RENESAS TECHNICAL UPDATE

製品分類	MPU & MCU	発行番号	TN-16C-A193A/J	Rev.	第1版
題名	R32C/151 グループハードウェアマニュアルの誤記訂正		情報分類	技術情報	
適用製品	R32C/151 グループ	対象ロット等	関連資料	R32C/151 グループ ハードウェアマニュアル Rev.1.01 (RJJ09B0535-0101)

R32C/151 グループ ハードウェアマニュアル Rev.1.01 において誤記がありましたので、以下のとおり訂正いたします。

図7.1 クロック発生回路のブロック図

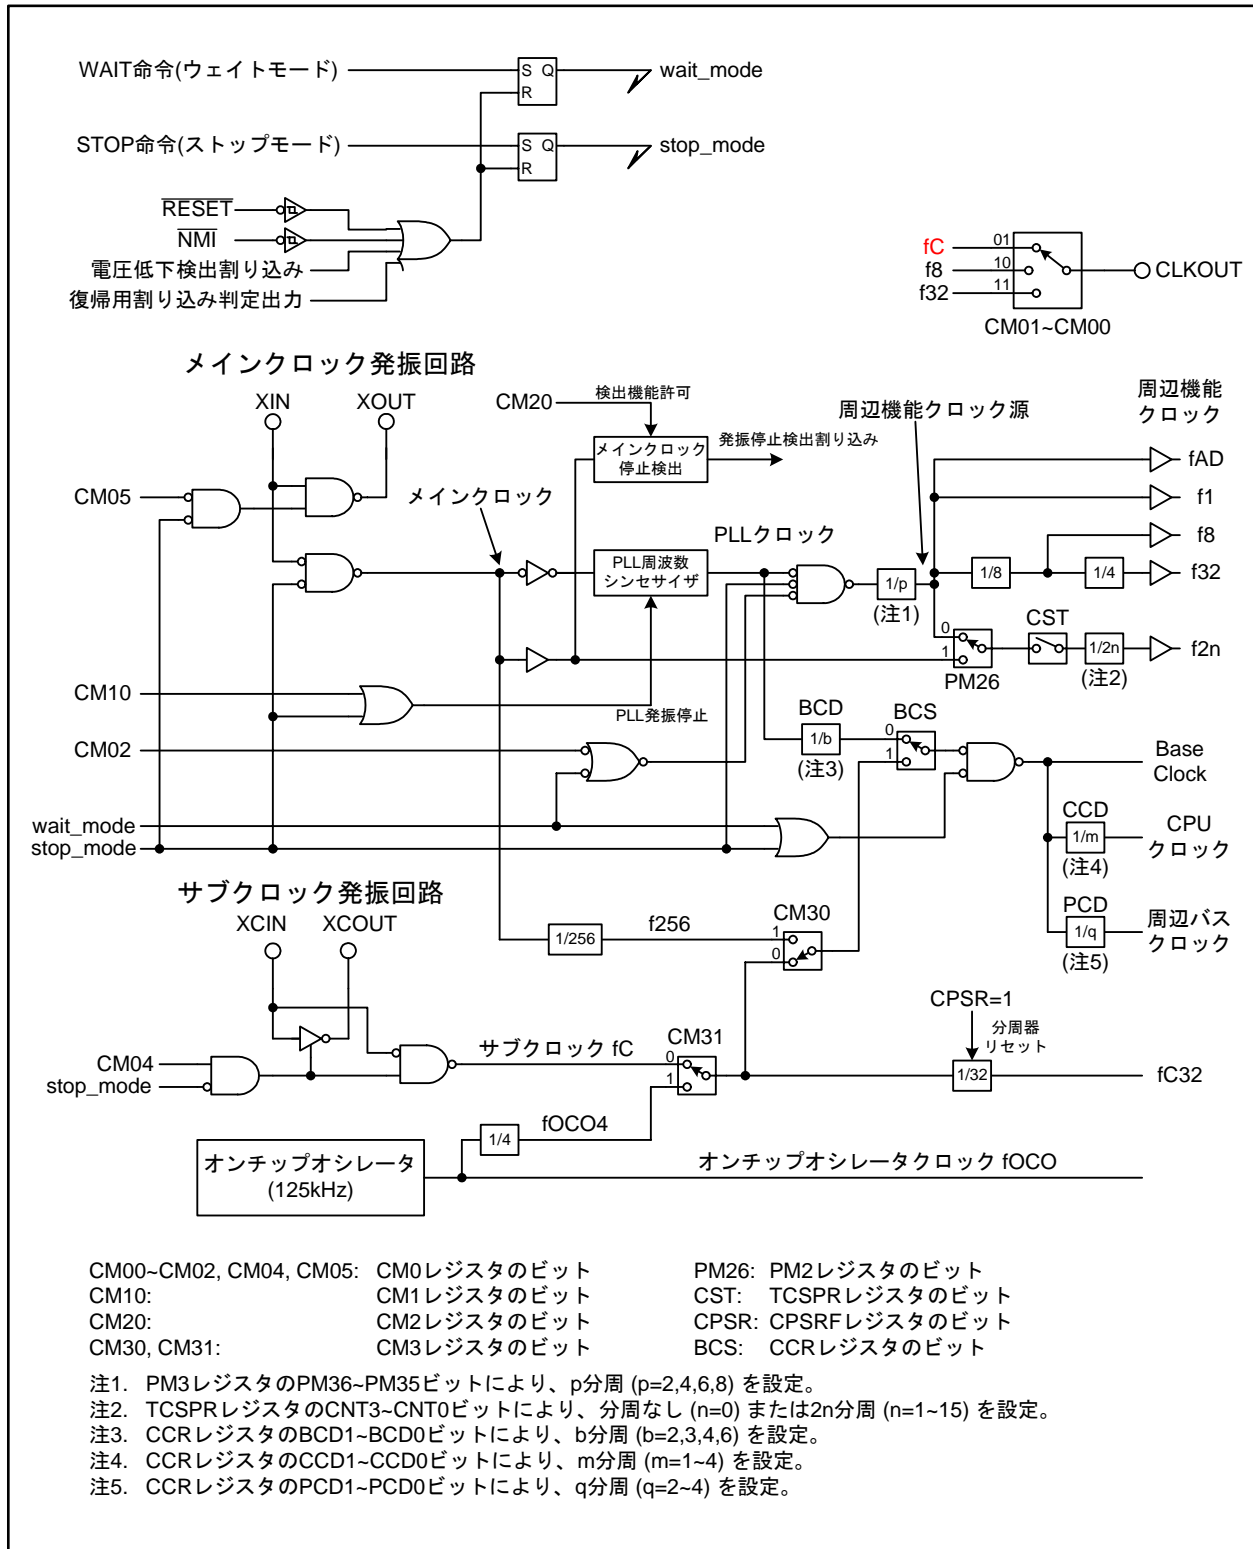
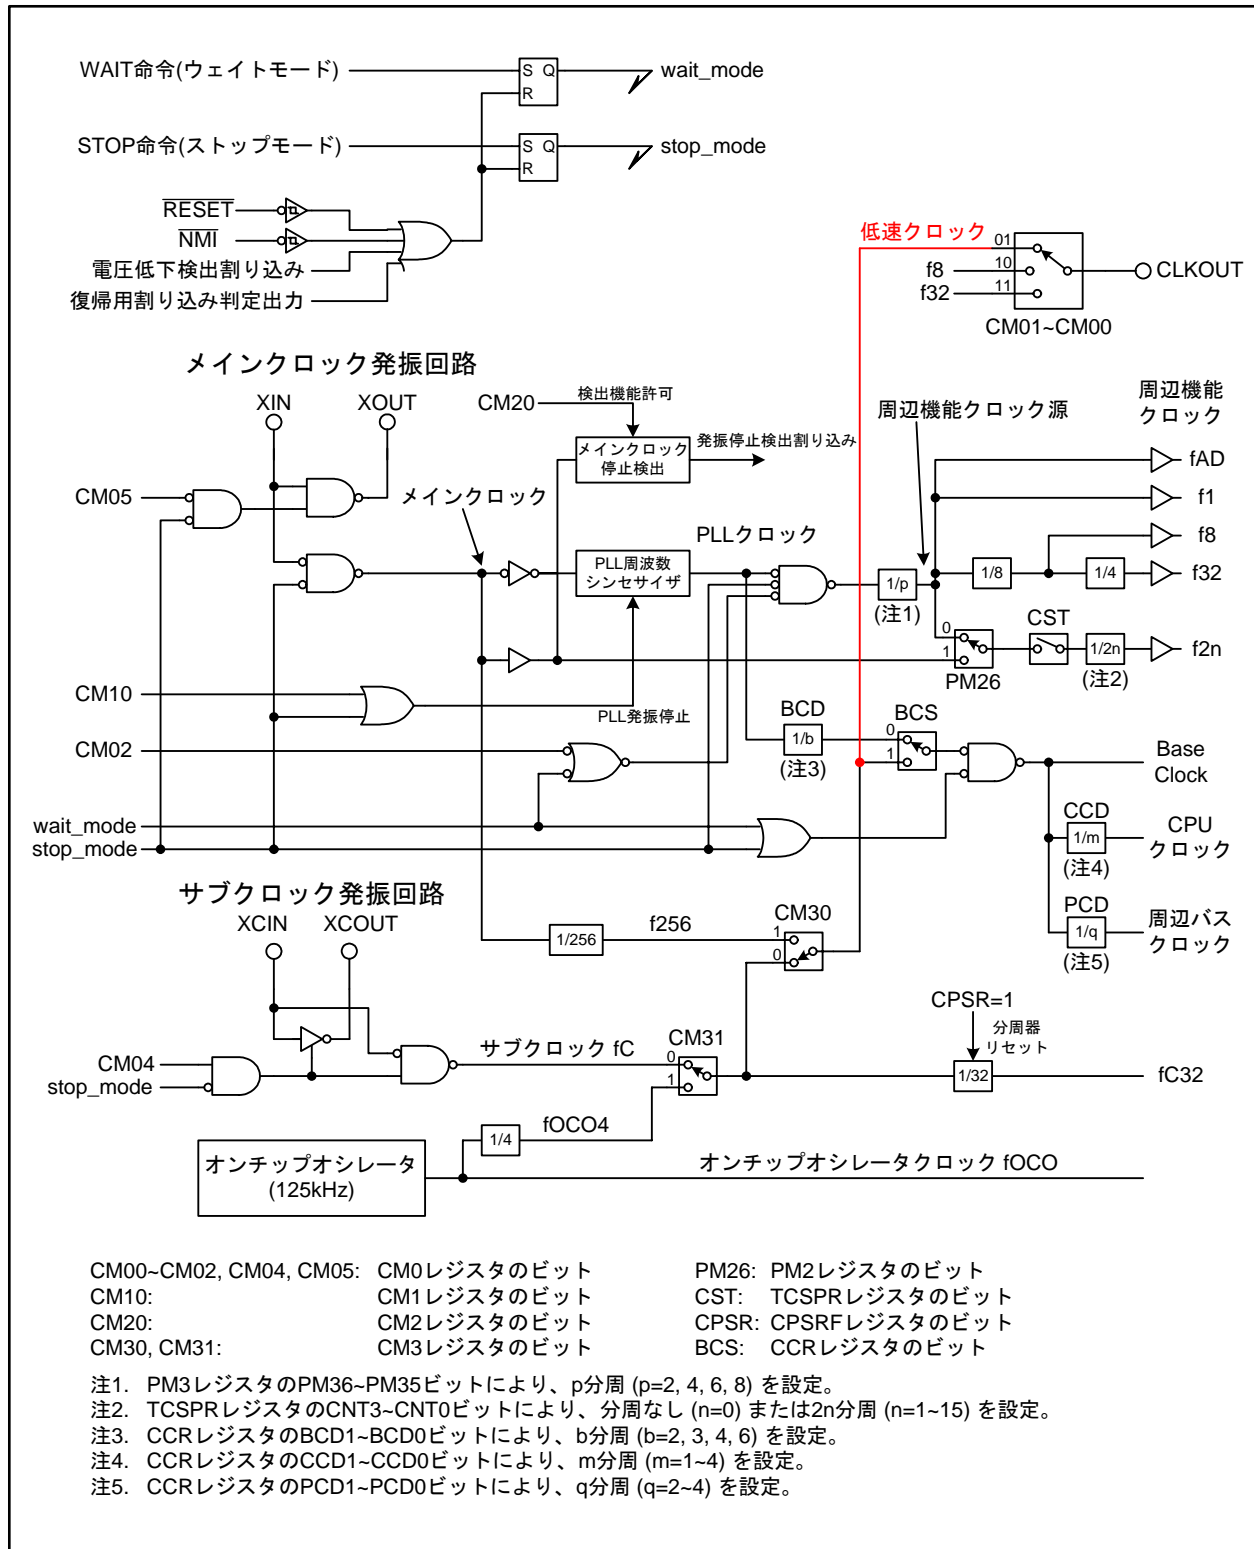
•Page 91 of 614

図7.1を以下のとおり訂正いたします。

図10.8 割り込み優先順位判定回路

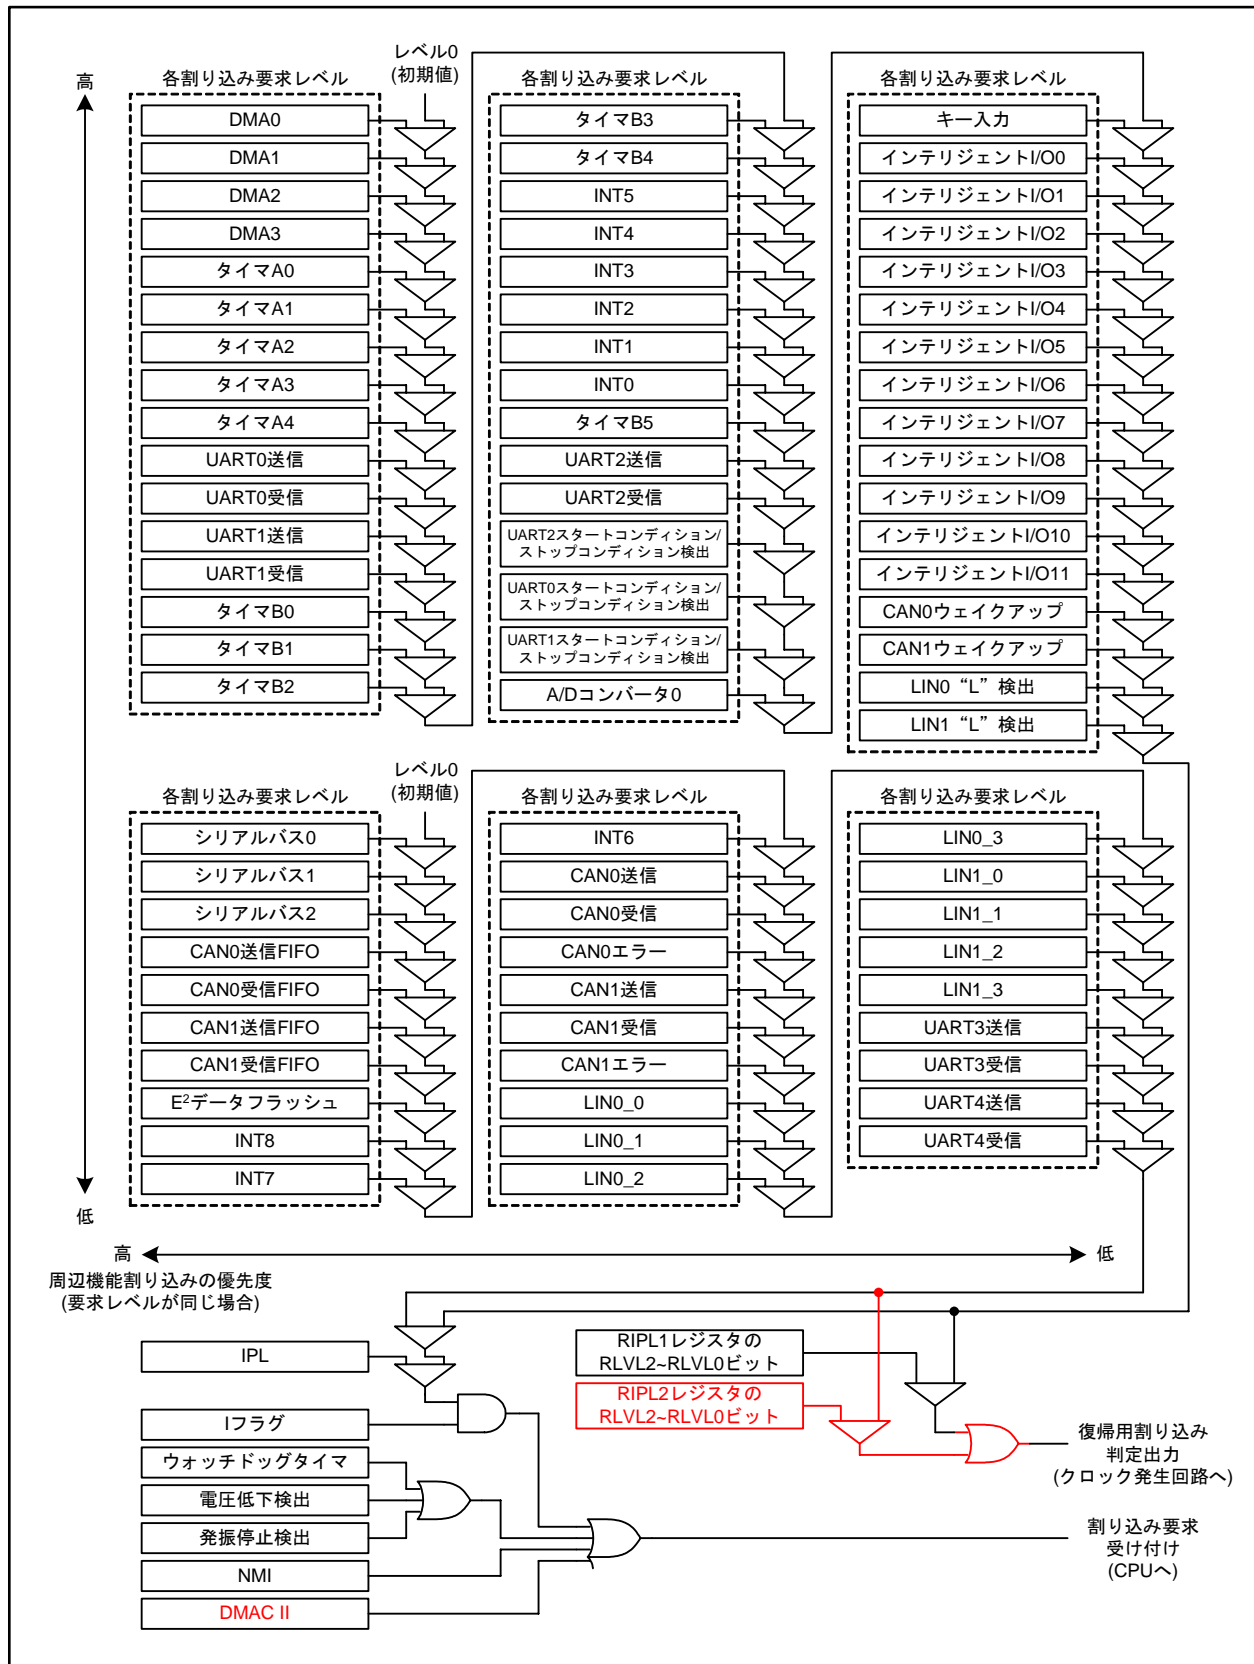
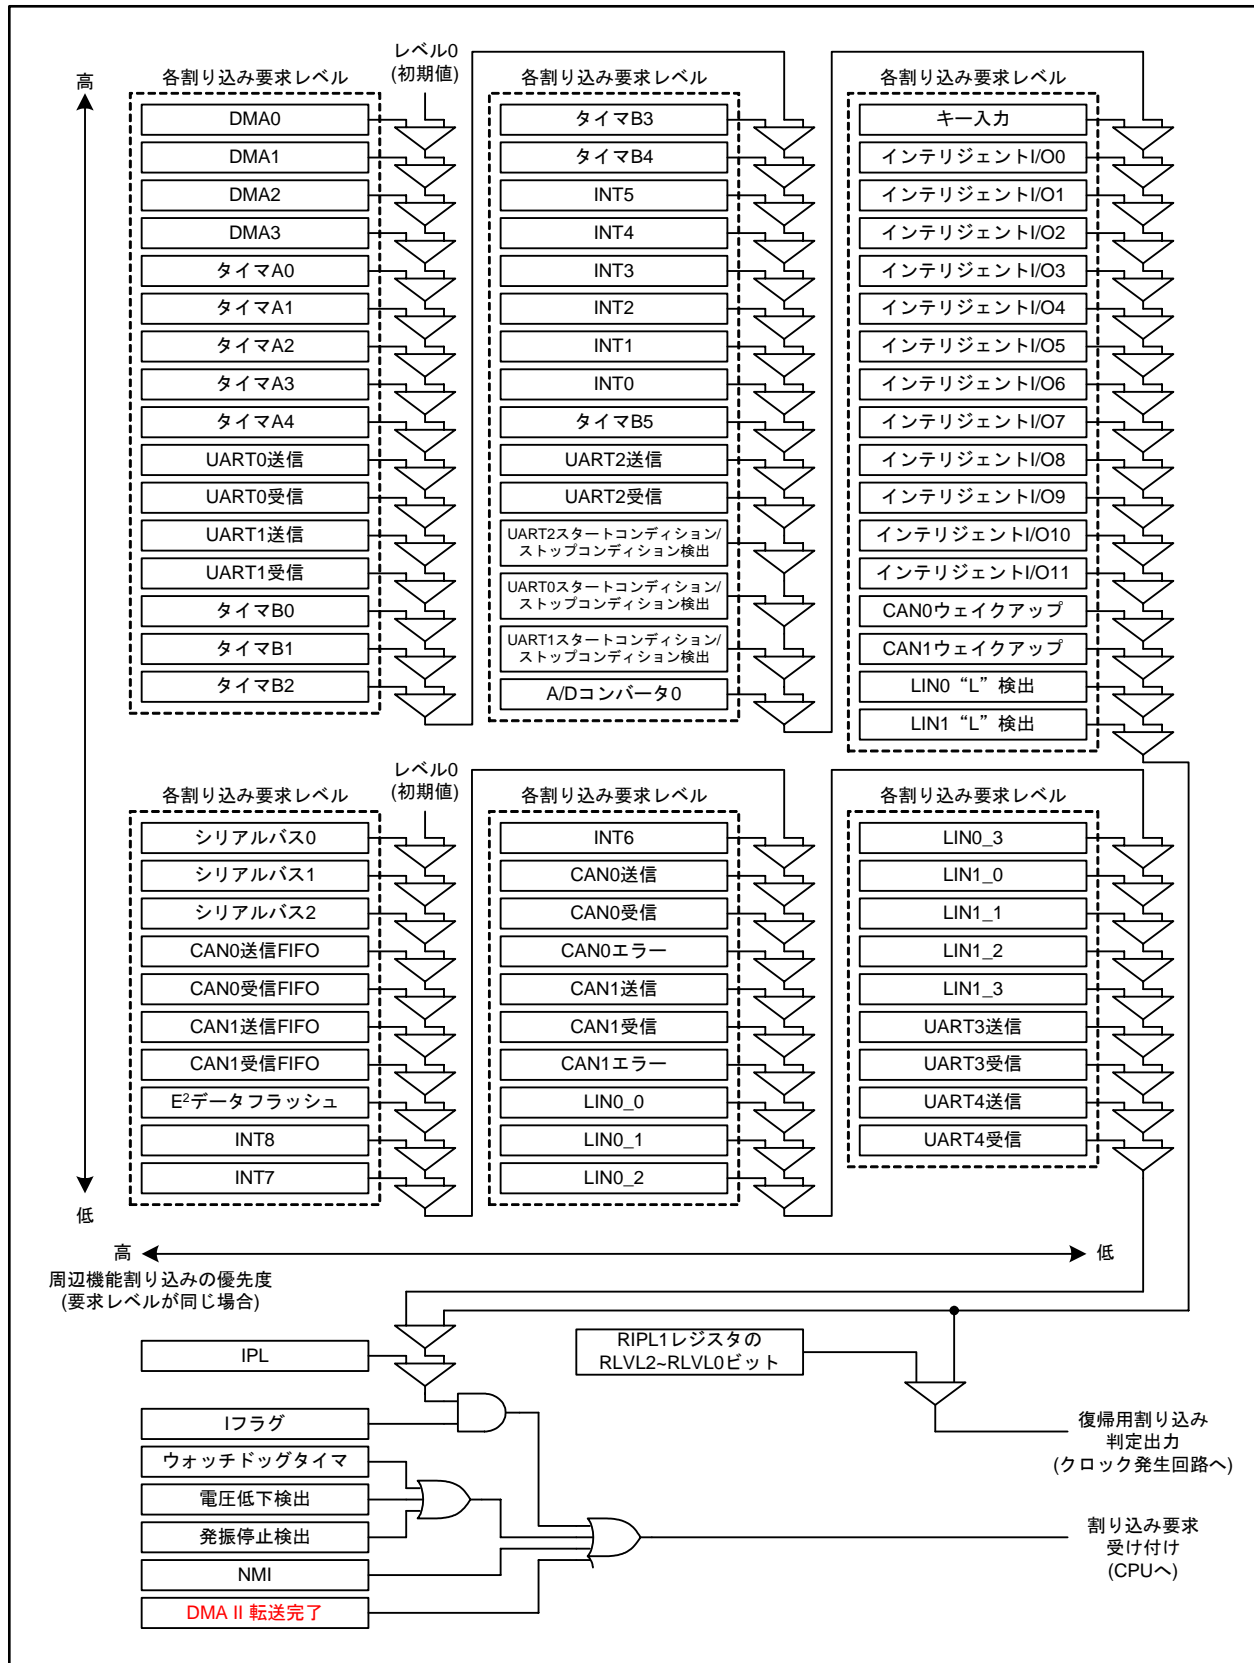
•Page 141 of 614

図10.8を以下のとおり訂正いたします。
